# Informazioni importanti: Dell OptiPlex 790/990

## Scheda di sistema

Ora i computer Dell OptiPlex 790/990 sono forniti con una nuova scheda di sistema senza i seguenti componenti:

**Figura 1. Scheda di sistema di una versione precedente rispetto alla scheda di sistema fornita con il dissipatore di calore**

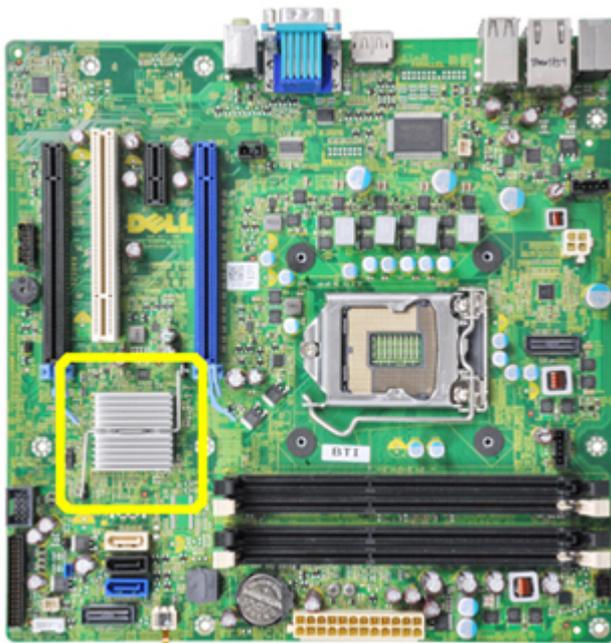
La seguente immagine mostra una versione precedente della scheda di sistema fornita insieme al dissipatore di calore.

Tutte le schede di sistema fornite insieme alla versione A11 o superiore, non saranno provviste di dissipatore di calore.

**N.B.:** Se il BIOS viene portato ad una versione precedente rispetto alla versione A11, verrà visualizzato un messaggio di errore.

Figura 2. Scheda di sistema con sensore termico e dissipatore di calore rimossa

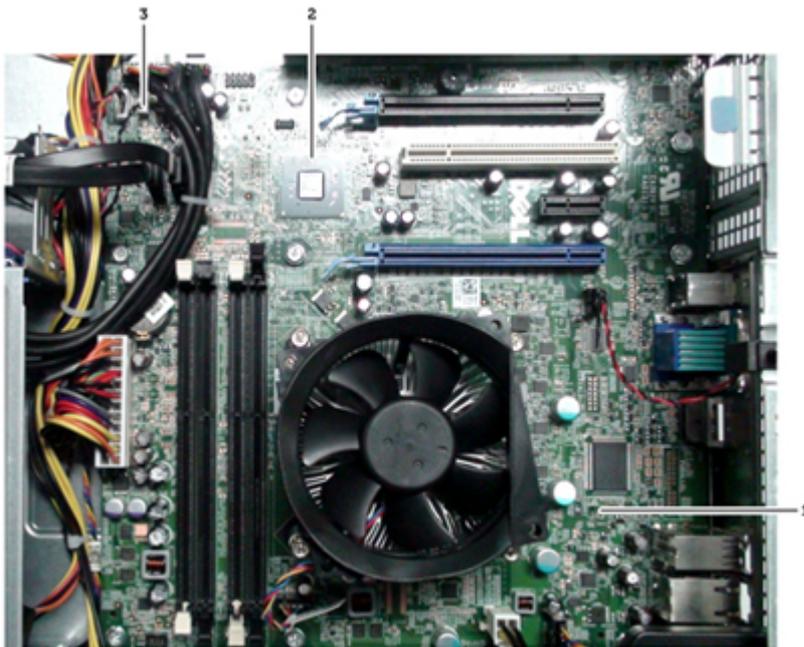
Il sensore termico dell'alimentatore viene rimosso esclusivamente dal telaio del computer desktop.

1. connettore 1 del sensore termico e cavo rimossi
2. dissipatore di calore del chipset rimosso
3. connettore 2 del sensore termico

**N.B.:** Se la scheda di sistema è stata sostituita con una nuova scheda di sistema per il telaio del computer desktop, verificare sempre che la versione del BIOS sia A11 o superiore.

**AVVERTENZA:** Se il BIOS non viene aggiornato, durante il test POST, potrebbe comparire il messaggio di errore **Alert! Chipset heat sink not detected (Attenzione! Dissipatore del chipset non rilevato).**
